ПАСПОРТ ДОСТУПНОСТИ
объекта социальной инфраструктуры (ОСИ)
№ 01/2018

- 1.1. Наименование (вид) объекта: Муниципальное бюджетное учреждение дополнительного образования Центр детского творчества «Созвездие» муниципального района Краснокамский район Республики Башкортостан.
- 1.2. Адрес объекта: 452930, Республика Башкортостан, Краснокамский район, с. Николо-Березовка, ул. Ленина, д.15а.
- 1.3. Сведения о размещении объекта:
- отдельно стоящее здание из 2 этажей, 958,4 кв. м.
 - наличие прилегающего земельного участка (да, нет): периметр 188,36 м.
- 1.4. Год постройки здания 2000г., последнего капитального ремонта - г.
- 1.5. Дата предстоящих плановых ремонтных работ: капитального 2019-2022г.

АКТ ОБСЛЕДОВАНИЯ
объекта социальной инфраструктуры
К ПАСПОРТУ ДОСТУПНОСТИ ОСИ
№ 03/2018

№ 16 Входная дверь

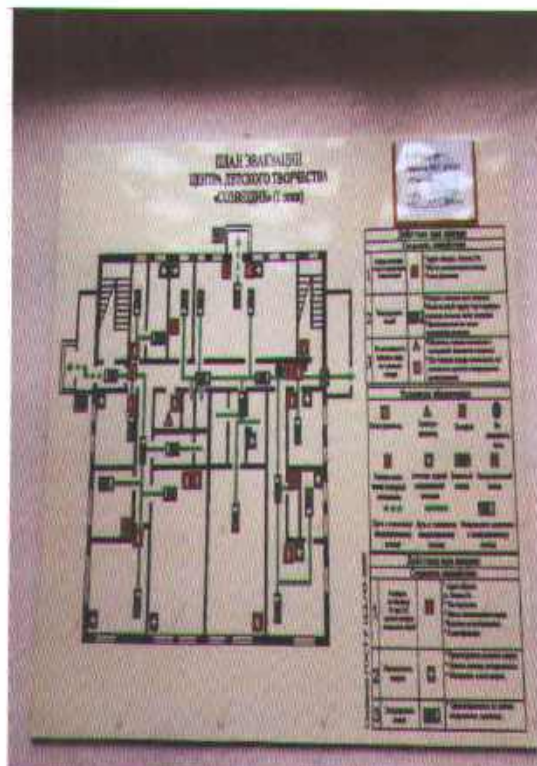
2.3	Входная площадка (перед дверью)	есть		13-14	Поверхность площадки скользкая при намокании	К, О, С, Г, У	Привести в соответствие с требованиями СНиП п.3.14	Требуется укладка нескользящей плитки
2.4	Дверь входная	есть		15-17, 19	Порог и перепад высот в дверном проеме 0,06 м. при норме до 0,025 м	К	Привести в соответствие с требованиями СНиП п.3.23	Реконструкция дверного проема
2.5	Тамбур	есть		18	Покрытие пола: твердое, при намокании скользкое.	К, О, С, Г, У	Привести в соответствие с требованиями СНиП п.3.14	Требуется замена покрытия пола
	ОБЩИЕ требования к зоне				Структурно-функциональная зона «Вход (входы) в здание» требует капитального ремонта	К, О, С, Г, У	Привести в соответствие с требованиями СНиП	Капитальный ремонт

Порог и перепад высот в дверном проеме довести с 0,06 м до 0,025 м; заменить покрытие в тамбуре.

№ 21 Коридор

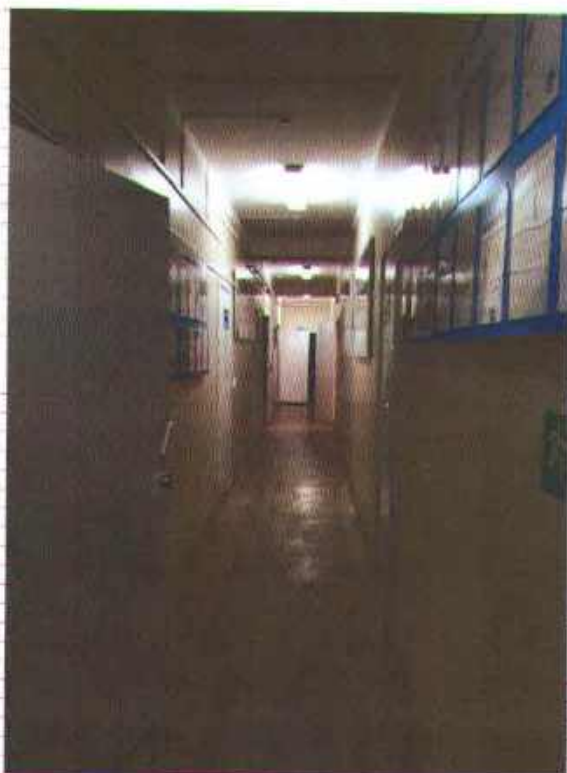
3.1	Коридор (вестибюль, зона ожидания)	есть		21- 22, 29- 31	Отсутствует предупредите льная информация о препятствии (перед дверными Проемами, пандусы перед поворотом коммуникаци онных путей) Покрытие пола: твердое, скользкое при намокании	С К, О, С, Г, У	Привести в соответст вие с требовани ем СНиП п.3.21 Привести в соответст вие с требовани ем СНиП п.3.22	Размеще ние предупр едитель ной инфор мация о препятст вии Требуе тся замена покрыти я пола
